All. 2 – Modalità di recepimento dei pareri Enti

PIANO ATTUATIVO – AT-D.2.1 “TRIVELLINI OVEST” In variante al PGT

Localizzazione: Via Volturno, via Giosuè Carducci
Proponenti: Real Energy s.r.l.
Progettista: Arch. Giorgio Vezzoli

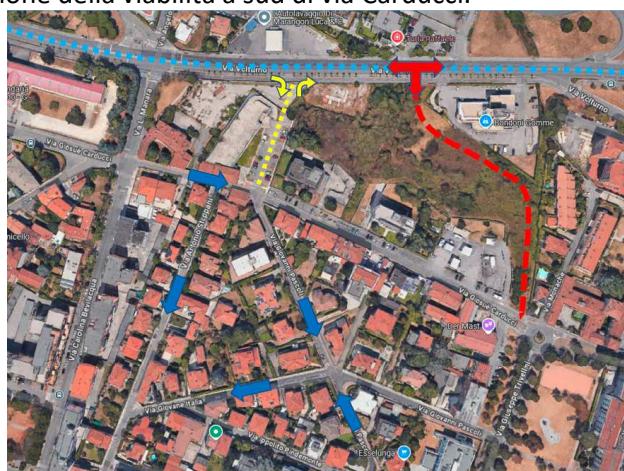
La DG infrastrutture e opere pubbliche:

4. *Potenziamento Brescia-San Zeno-Ghedi (Montichiari).*
- *dà atto che, per localizzazione e caratteristiche dimensionali previste, la trasformazione proposta non prefigura interferenze con le opere strategiche suddette – con particolare riferimento all'intervento di cui al punto 1) - né ricadute sui livelli prestazionali o di sicurezza di elementi della viabilità esistente di tipo autostradale o qualificata di interesse regionale nella vigente classificazione della rete stradale della Lombardia di cui alla d.g.r. n. VII/19709 del 3.12.2004. Rilevandosi tuttavia la mancanza, tra gli elaborati adottati, di specifiche analisi di traffico volte a verificare l'impatto del progetto insediativo sulla funzionalità della viabilità locale di accesso all'area (che sarebbero risultate particolarmente opportune anche in relazione alla prevista modifica del punto di ingresso/uscita al comparto da via Volturino in luogo di via Carducci), si rimanda alla responsabilità del Comune – in qualità di ente proprietario e gestore della rete interessata – l'onere di valutare eventuali necessità di approfondimento preventivo sull'incidenza del traffico aggiuntivo potenzialmente generato/attratto dalla nuova struttura commerciale sugli elementi del sistema di adduzione alla Tangenziale Ovest (rampe, intersezioni) e sull'occorrenza di eventuali migliorie di tipo infrastrutturale o gestionale atte a garantirne il mantenimento di adeguati requisiti prestazionali e di sicurezza.*

L'analisi del traffico è presente tra gli elaborati del Piano attuativo adottato (tav.27 - Analisi dell'impatto viabilistico).

Nonostante il traffico indotto non generi e non comporti elevati volumi di traffico, viste le preoccupazioni espresse da più fronti sul possibile utilizzo in attraversamento del collegamento Volturno-Carducci – il tema è stato oggetto di attenta valutazione.

Lo studio del traffico risulta in linea con i parametri fissati dalla D.G.R. 8/8258 del 2007 e riporta le analisi di rilievo dei flussi e la stima del traffico indotto con le relative ripercussioni sulla viabilità. Nell'analisi svolta è stato utilizzato prudenzialmente un coefficiente (pass-by relativo a veicoli già circolanti) pari al 10% rispetto a quello proposto del 20%, portando a 158 i veicoli generati dal traffico indotto. Su tale ipotesi si sono effettuate successive valutazioni sul traffico, considerando lo scenario definitivo dell'area, con la presenza della sede tranviaria e della realizzazione del prolungamento di via Trivellini, illustrato nella sottostante immagine, che rappresenta in rosso il prolungamento di via Trivellini verso via Volturno - ad oggi confermato negli strumenti urbanistici - e che consentirà tutte le manovre al nodo ed in giallo il parcheggio con corsia passante, non considerabile strada non avendo le caratteristiche geometriche, ma valutato dal punto di vista funzionale in quanto potrebbe agevolare il traffico di attraversamento, seppur di entità limitata, vista la conformazione della viabilità a sud di via Carducci.

Nello scenario di riferimento rappresentato, le manovre in ingresso ed uscita da via Volturno sono limitate alla sola svolta "in mano destra" mentre su via Carducci non sono presenti limitazioni, se non quelle derivate dalla viabilità esistente e rappresentate con le frecce blu.

Il traffico indotto stimato di 158 veicoli è ripartito per il 60% in ingresso ed il 40% in uscita. Di seguito si è poi stimato che il 70% dei veicoli gravita sulla viabilità principale di via Volturno ed il 30% sulla viabilità afferente via Carducci. I valori stimati sono riportati nella tabella che segue.

All'intersezione n.3: 151 veicoli proseguono in direzione est. Si stima che buona parte dei veicoli provenienti da via Carducci ovest proseguano poi verso est. La nuova viabilità prevista del prolungamento di via Trivellini verso nord (nello schema di riferimento rappresentata in rosso) potrà contribuire ad un "alleggerimento" di questa componente.
